DODATEK č.1**SMLOVY O DÍLO č.**

„RPS - Rakovník, sídliště Dukelských Hrdinů + ul. Sportovní“

REKAPITULACE ZMĚN STAVBY OPROTI PD

RPS Rakovník - rekonstrukce sídliště Dukelských hrdimů + ulice Ke garážím

Stavba: **RPS Rakovník sídliště Dukelských hrdinů + ulice Sportovní**
VCP č 5 - Sanace podloží vozovky výměnou aktivní zóny

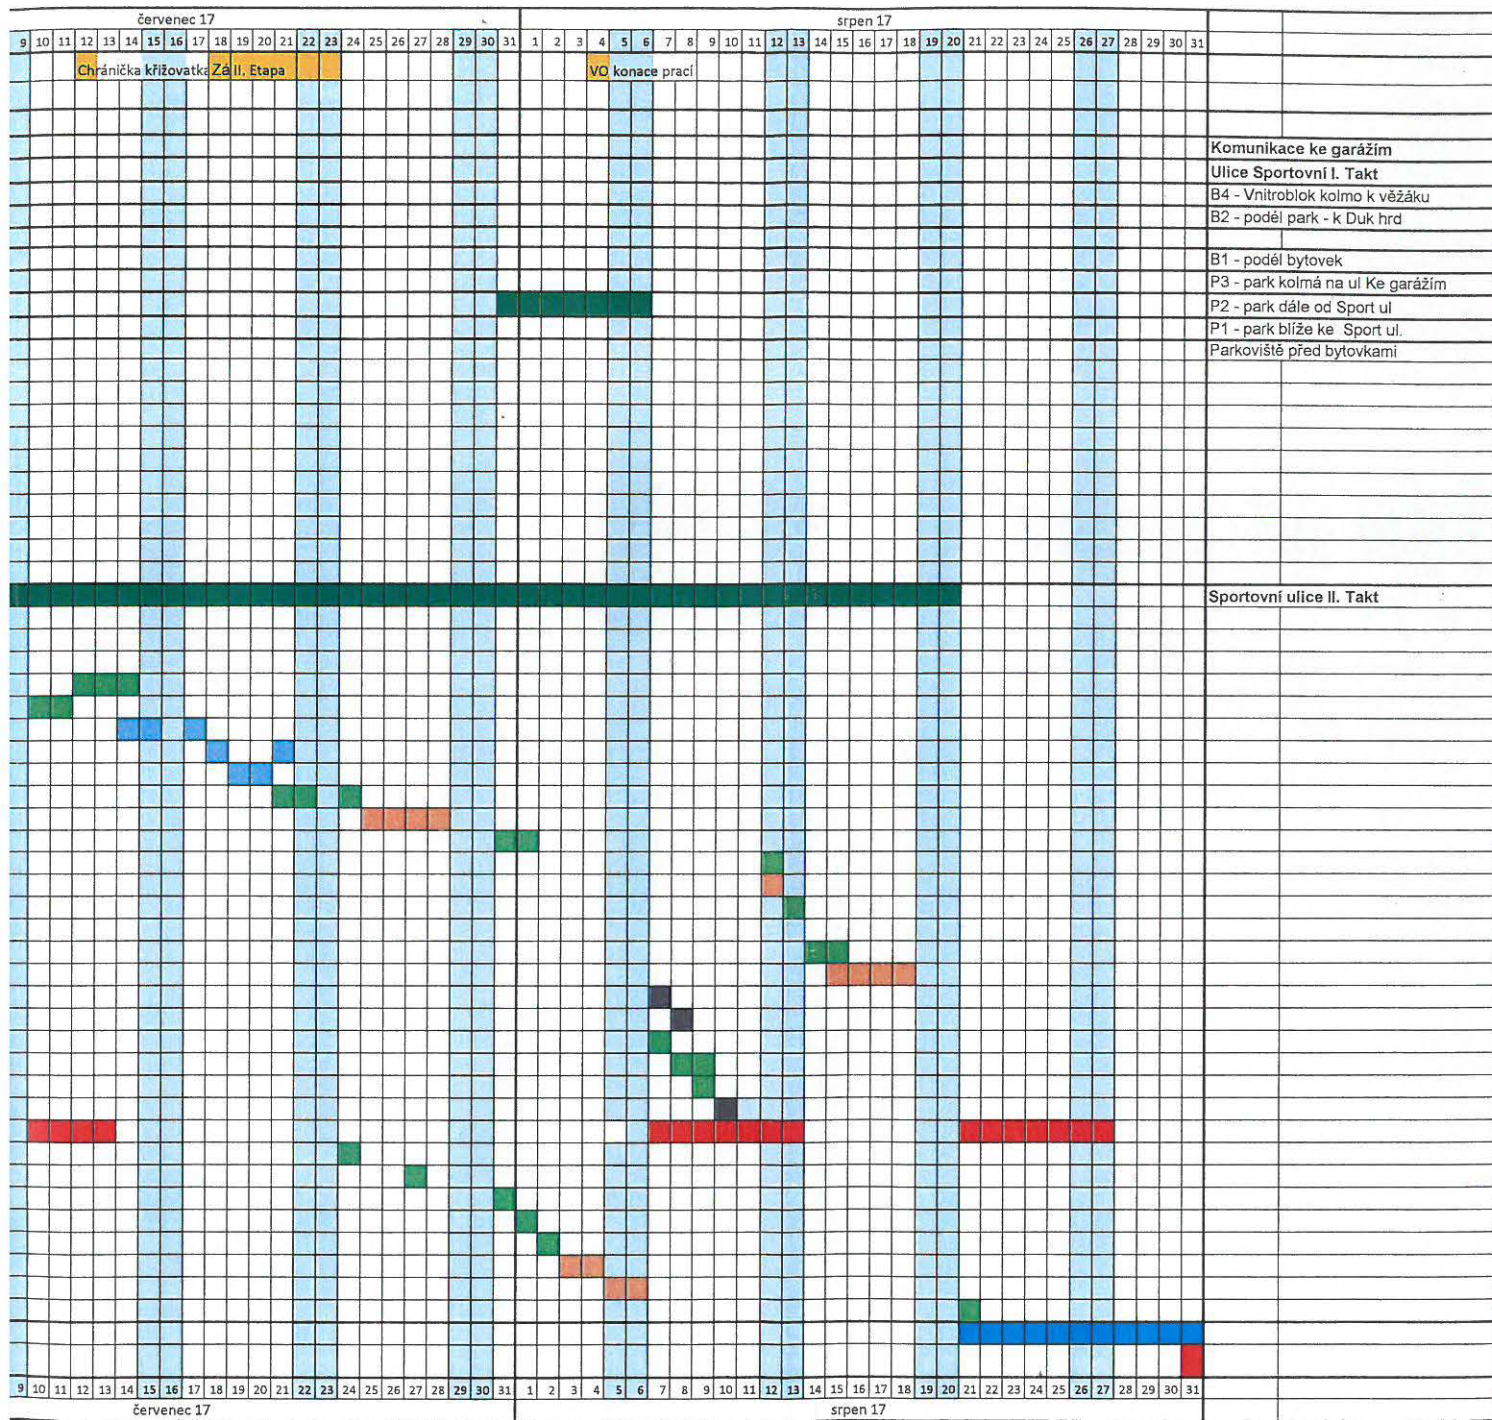
V průběhu realizace se na stavbě zjistilo, že se v prostoru aktivní zony nachází neodnačené, ale doposud provozované a nechráněné sítě (telefon, Čez) a proto nelze metodu stabilizace podloží zemní frézou použít.

Odpočet			Výměra	J cena	Cena pol
19.				Úprava zemin vápnem tl vrstvy 400 mm	m2	- 1 795,6		
				kpl				
46.				Vápní CL 90 JM nehašené VL	t	- 48,84		
				Odpočet celkem				
			Přípočet					
22.				Odkopávky a prokopávky nezapažené pro silnice objemu do 1000 m3 v hornině tř. 3	m3	150,15		
				Ke gar = L71,5m * š6m * h0,35m = 150,15m3 (park stání nepočítána)	155,4	155,4		
31.				Vodorovné přemístění do 10000 m výkopku/sypaniny z horniny tř. 1 až 4	m3	150,15		
34.				Poplatek za uložení odpadu ze sypaniny na skládce (skládkovné)	t	270,27		
38.				Úprava pláně v hornině tř. 1 až 4 se zhutněním	m2	429,0		
67.				Podklad ze štěrku ŠD tl 150 mm	m2	429,0		
				Podklad ze štěrku ŠD tl 200 mm	m2	429,0		
				Přípočty celkem				
				Rozdíl
